č.j.: MZP/2023/510/686  
sp. zn.: ZN/MZP/2023/510/46

*řízení o stanovení průzkumného území pro zvláštní zásahy do zemské kůry Janoch*

**Doplnění žádosti o stanovení průzkumného území pro zvláštní zásahy do zemské kůry Janoch na základě výzvy Ministerstva životního prostředí ze dne 12.června 2023 č. j. MZP/2023/510/686**

Obr. 1 – Schéma navrženého umístění povrchového areálu v lokalitě Janoch

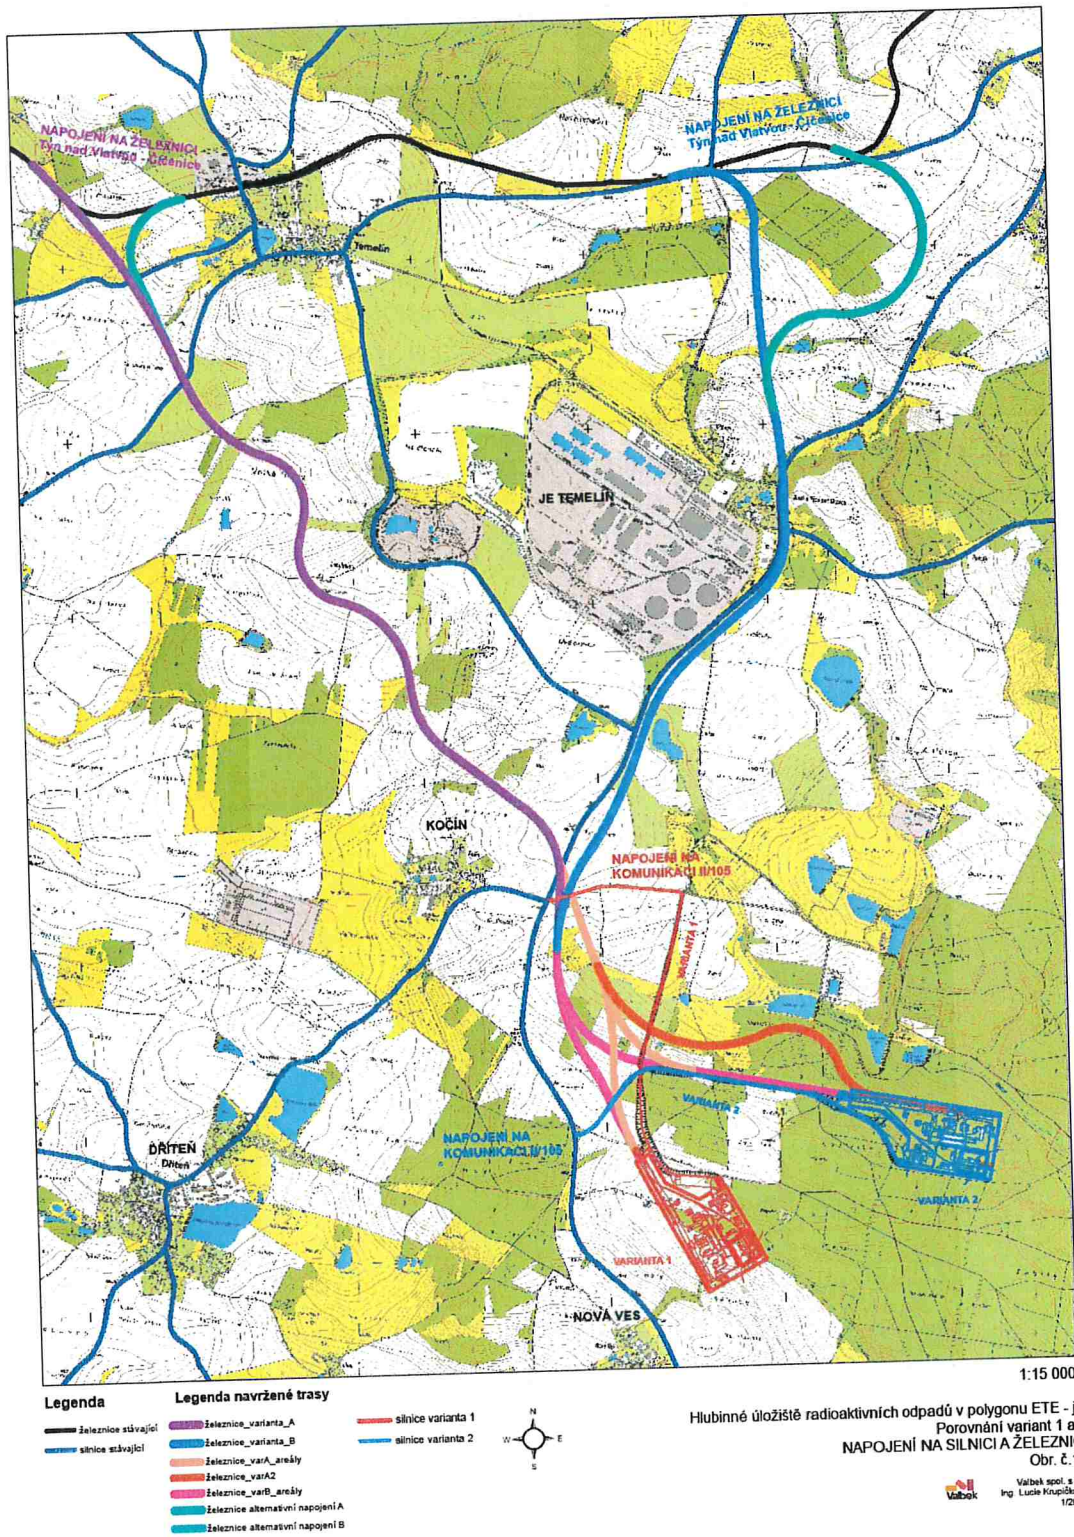
- 1) Požadované shrnutí by mělo obsahovat alespoň prostorové vymezení povrchového areálu, údaje o hloubce a rozsahu struktury podzemní části úložiště, plochu odlesnění nutnou k výstavbě nadzemní části úložiště, množství a způsob nakládání s rubaninou, výšku těžní věže (z jakého důvodu je větší, než u ostatních lokalit). Dále by mělo obsahovat harmonogram průzkumu a výstavby, a zdůvodnění doby platnosti rozhodnutí o stanovení průzkumného území do roku 2032.

Celková plocha povrchového areálu HÚ se předpokládá 26,5 ha, přičemž plocha aktivních provozů včetně provozní budovy činí 2,1 ha.

Celková plocha areálu:	264 951 m <sup>2</sup>
Parkoviště včetně chodníků, příjezdů:	19 799 m <sup>2</sup>
Oplocení:	2 465 m

Hlavní příjezdy do povrchového areálu pro pěší a automobilovou dopravu se nachází v západní části PA. Příjezd pro železniční dopravu se nachází na západní straně PA. Všechny tyto vjezdy jsou opatřeny vrátnicemi. Uvnitř areálu se obdobně nacházejí vrátnice

Obr.3: Grafické vyjádření výsledku výpočtu hodnocení lokalit dle základního výpočtu

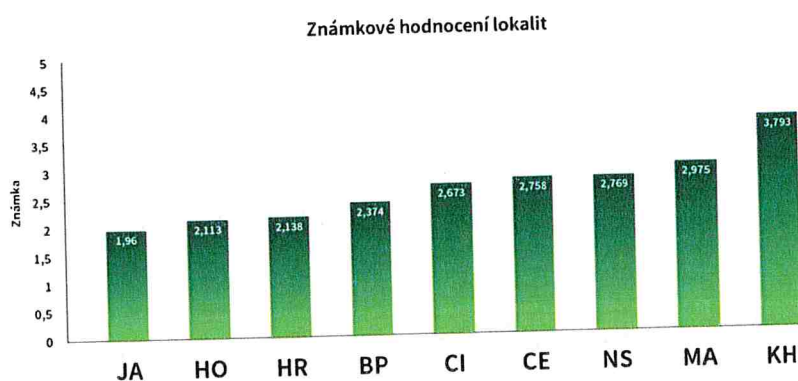
- 2) Požadujeme rovněž popsat podstatná hodnotící kritéria, která měla zásadní vliv pro výběr lokality Janoch (ETE – jih).
- 3) Žádost obsahuje popis vrtných a kopných prací. Pro lepší informovanost požadujeme upřesnit alespoň odhadem počet jednotlivých typů vrtů a případně uvést lokalizaci těchto vrtů, a popsat rozsah kopných prací.

Na základě provedeného druhého kroku hodnocení porovnání lokalit dle klíčových kritérií (tzn. výpočtů známkového hodnocení lokalit stanovených na základě hladin významnosti indikátorů a kritérií a jejich reprezentativních hodnot pro každou lokalitu) a následných porovnávacích výpočtů (celkem bylo provedeno 8 variant výpočtů hodnocení lokalit), se na prvních čtyřech místech objevují vždy stejné čtyři lokality (v abecedním pořadí): Březový potok, Horka, Hrádek, Janoch (ETE-jih) s drobnými obměnami ve vzájemném pořadí (Obr. 3).

Lokalita Janoch byla hodnocena nejlépe v následujících klíčových kritériích (dle Vondrovic et al. 2020): K3 Popsatelnost a predikovatelnost homogenních bloků, a to díky přítomnosti minimálního množství zlomů společně s jednoduchým geologickým vývojem zájmového horninového bloku ve spojení s nekomplikovanou tektonickou stavbou. Další nejlepší známka mezi ostatními lokalitami byla dosažena v kritériu K5 Charakteristika proudění vody v okolí HÚ a transportní charakteristiky (rychlost proudění vody v úložišti a propustnost horninového masivu), které reflektují hydrogeologické vlastnosti lokality především směr a rychlost proudění podzemní vody. Díky vhodnému umístění hlubinného úložiště pod lokální rozvodnicí lze odůvodněně předpokládat významně lepší hodnoty těchto klíčových parametrů. Posledním kritériem, ve kterém je lokalita ze všech hodnocených lokalit nejlepší, je pak Klíčové kritérium K6 Identifikace a umístění drenážních bází, reflektující délku migračních cest z hloubky úložiště do biosféry.
